CONSIDERAÇÕES ACERCA DOS APONTAMENTOS REALIZADOS PELA COMISSÃO DE ELABORAÇÃO DO PLANO DE MOBILIDADE URBANA DE SÃO LOURENÇO DO OESTE, SOBRE O DIAGNÓSTICO.

No dia 21 de outubro de 2024, foi encaminhado à equipe técnica do CINCATARINA um conjunto de apontamentos sobre o Diagnóstico, documento que faz parte do processo de Elaboração do Plano de Mobilidade Urbana de São Lourenço do Oeste - SC.

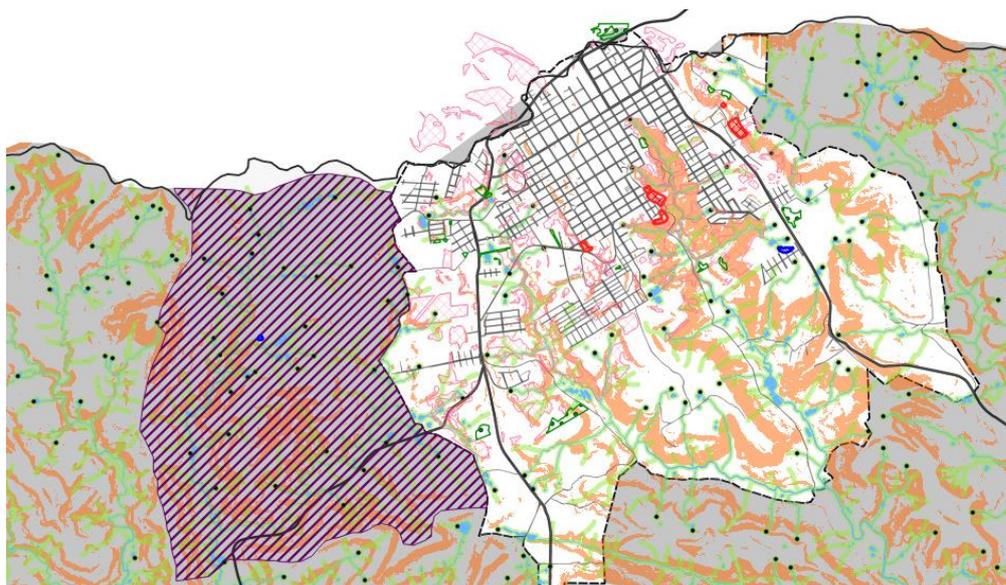
Comissão: No mapa esta com “j”. Mas é g, mesmo.

CINCATARINA: No shape de trechos de drenagem, levantado pelo INDE 2015, a denominação está como Lajeado Grande, e lajeado conforme a língua portuguesa é escrito com “j”.

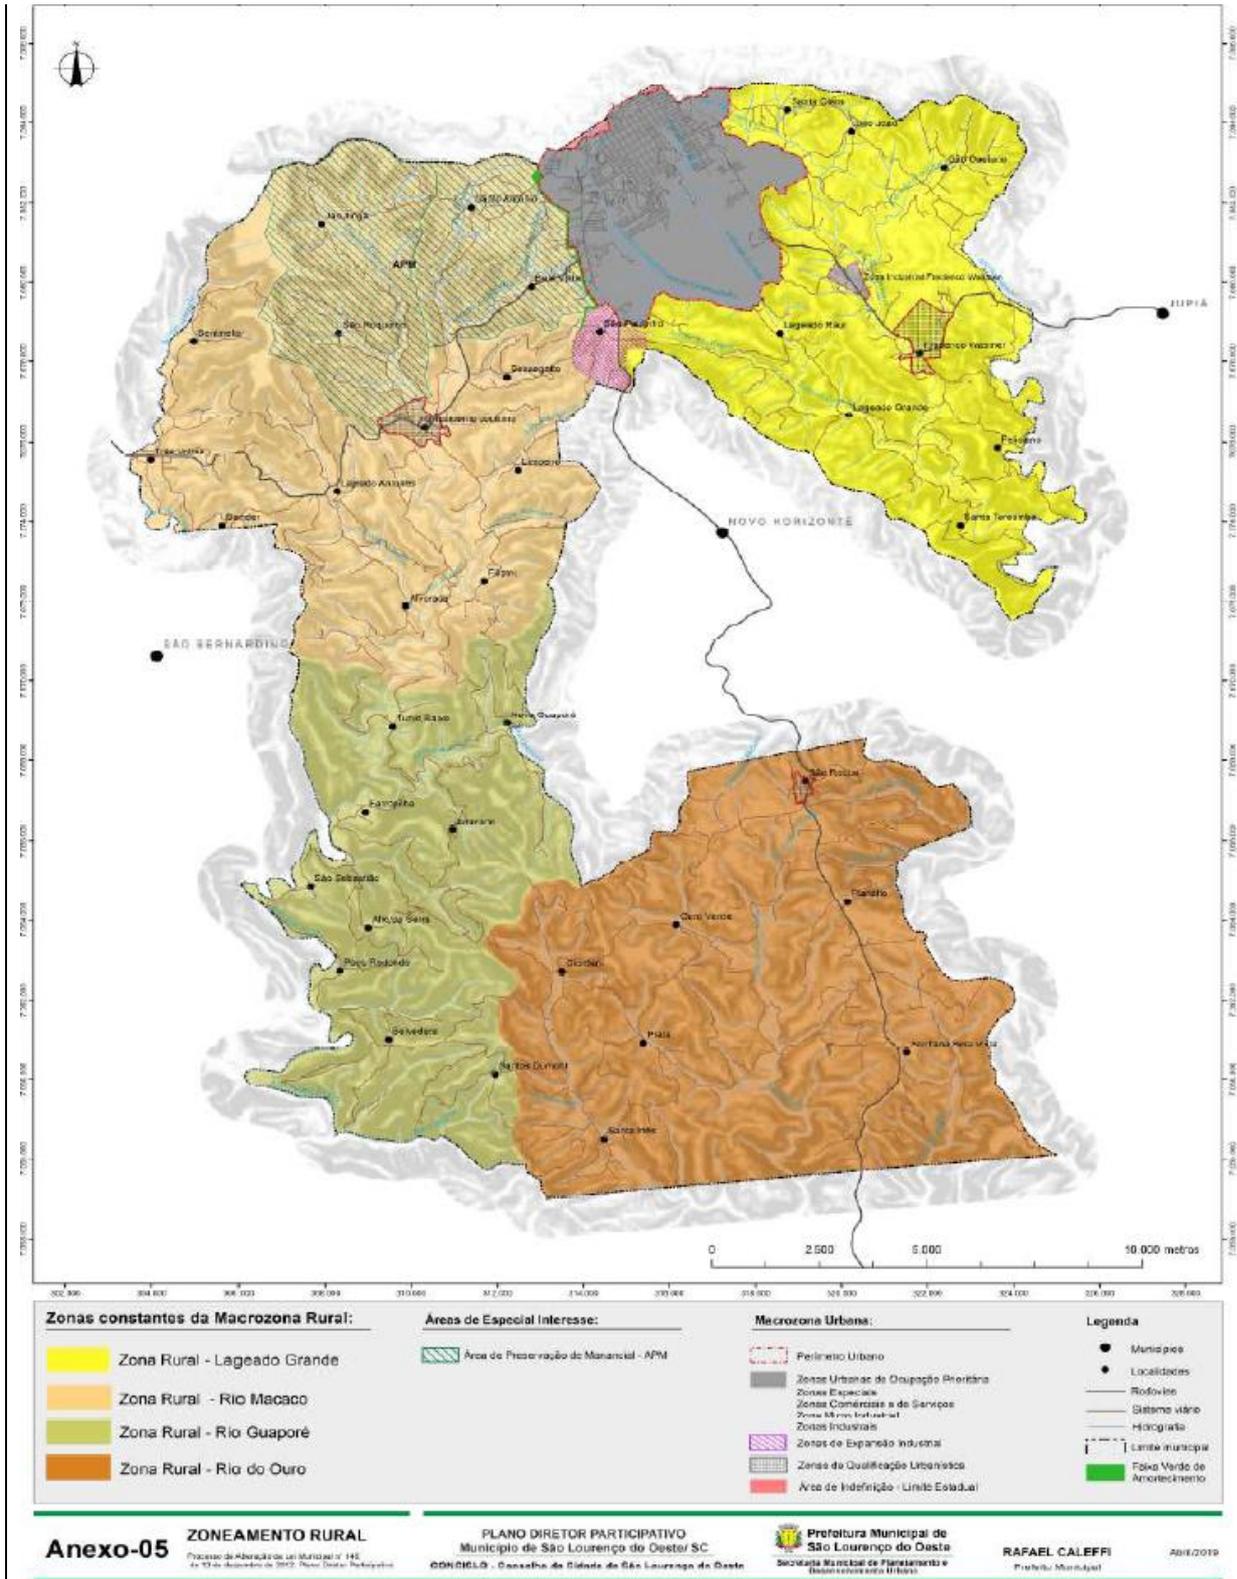
Comissão: Shape da APM adicionado no drive cincatarina.

CINCATARINA: A área de proteção do manancial encaminhada pela municipalidade, em 21/10/2024, está diferente do polígono constante no anexo 5 da Lei Complementar 242/2019, que altera a Lei do Plano Diretor.

Deste modo, solicitamos que nos informem qual polígono deverá ser utilizado?

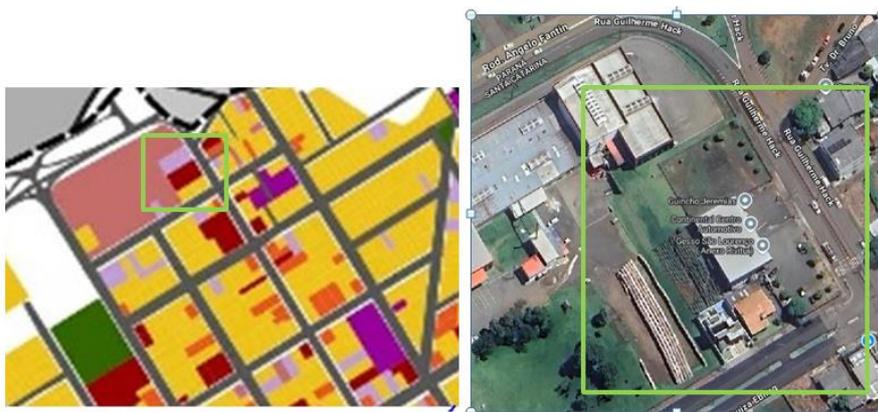
Comissão: A cor branca ao lado do Bordados Josi é residencial. O Espaço em branco ao lado e abaixo da Gregos também é residencial. Espaço branco que circunda a Floricultura Garden é pátio, estacionamento, portanto, prestação de serviços.

CINCATARINA: As áreas foram ajustadas conforme solicitação

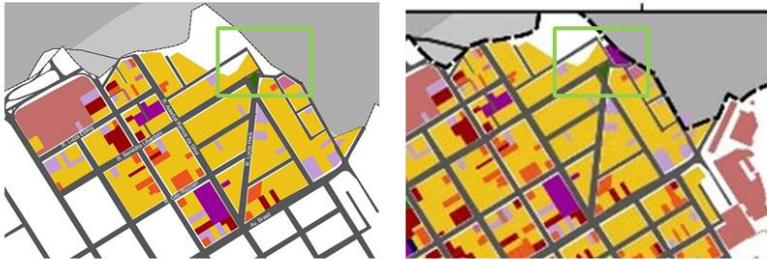
Comissão: Em nova análise aos usos e ocupações do solo, ainda restam usos equivocados – Foi realizada uma conferência geral?

- Pintura vermelha está como comercial, porém a area possui um vazio e uma edificação residencial;
- Na pintura laranja o terreno do meio é um edificio residencial e da direita é mercado. E o amarelo ao lado é deposito do mercado.

CINCATARINA: Os usos equivocados foram adequados.

Em relação a conferência dos pontos, como os levantamentos de campo foram realizados em 2023, podem ter ocorrido modificações de uso, ou interpretações equivocadas.

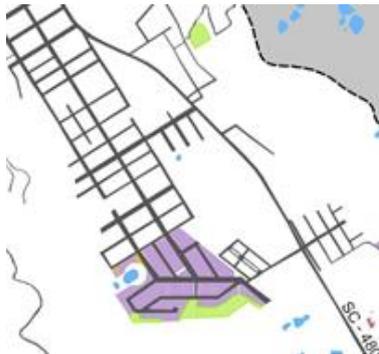
Comissão: o galpão fechado é um galpão industrial sem uso. Está sem uso, mas é industrial em área industrial.

Pintar os vazios urbanos do loteamento sem pintar

CINCATARINA: O galpão foi alterado para uso industrial.

Os vazios urbanos que estão em branco no loteamento, são áreas sem delimitação de lote, por isso não foram classificados.
